お詫びと訂正

このたびは、日立アドバンスサーバ HA8000/RS440[2015年9月～モデル](以下 システム装置)をお買い求めいただき、誠にありがとうございます。

『ユーザーズガイド』に訂正箇所があります。謹んでお詫び申し上げます。

- 「4 Web コンソールを使用する」「4.3 ユーザアカウントを追加する」(P.54)

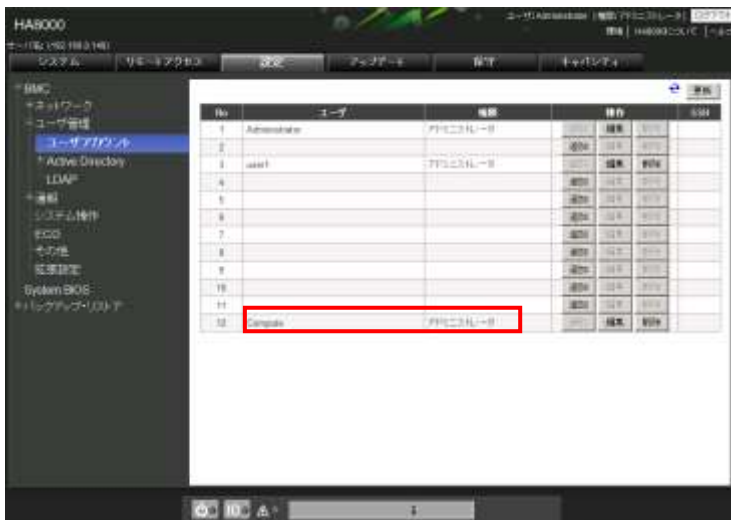
誤	<p>工場出荷時に登録されている次のアカウントは、削除したり、ユーザを無効にしたり、権限を変更したりしないでください。</p> <ul style="list-style-type: none">■ Compute : 日立管理ソフトウェア用アカウント■ ceconsl : 保守用アカウント <p>これらを削除および変更すると、「HCSM」などの日立管理ソフトウェアとBMCの通信ができなくなり、また保守作業時の障害解析が困難になります。なお、「ceconsl」は、パスワードも変更しないでください。</p>
正	<p>「ceconsl」アカウントの記載削除</p> <p>工場出荷時に登録されている次のアカウントは、削除したり、ユーザを無効にしたり、権限を変更したりしないでください。</p> <ul style="list-style-type: none">■ Compute : 日立管理ソフトウェア用アカウント <p>このアカウントを削除および変更すると、「HCSM」などの日立管理ソフトウェアとBMCの通信ができなくなります。</p>

「ceconsl」アカウントの記載削除／画面修正（「Compute」アカウント追加）

工場出荷時に登録されている次のアカウントは、削除したり、ユーザを無効にしたり、ユーザ名や権限を変更したりしないでください。

- Compute : 日立管理ソフトウェア用アカウント

このアカウントを削除および変更すると、「HCSM」などの日立管理ソフトウェアと BMC の通信ができなくなります。
